改善箇所説明図

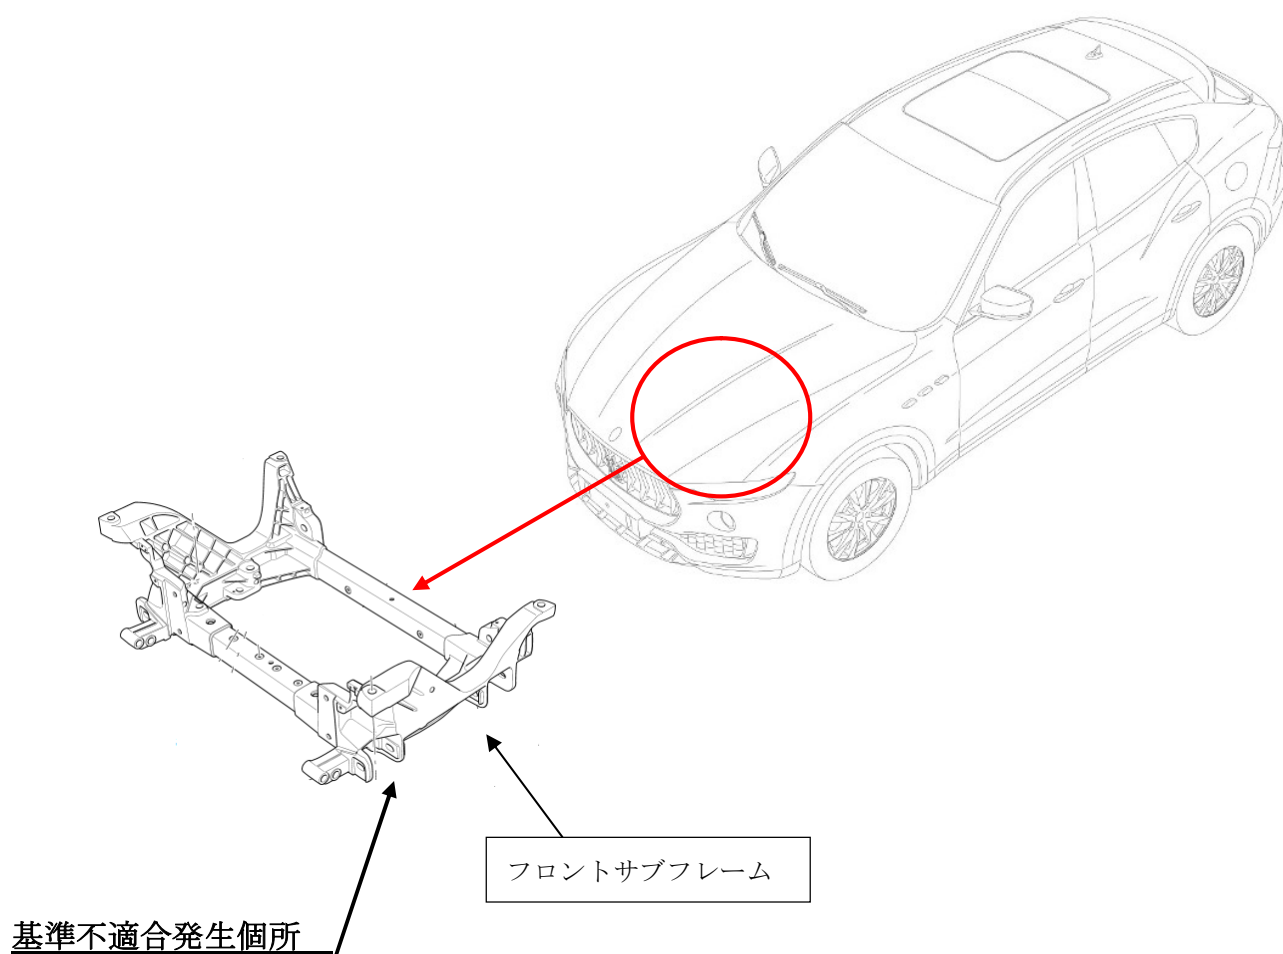
フロントサブフレームの溶接工程において、溶接機に溶接材料を補充した際の手順が不適切なため、当該フレームの接合部の溶接が十分に行われていないものがある。そのため、走行中の振動により当該接合部に亀裂が生じ異音が発生して、そのままの状態で行走を続けると亀裂が進行し、最悪の場合、走行安定性が低下するおそれがある。

全車両、フロントサブフレームの接合部を目視点検し、溶接不良が確認された場合は、フロントサブフレームを良品と交換する。
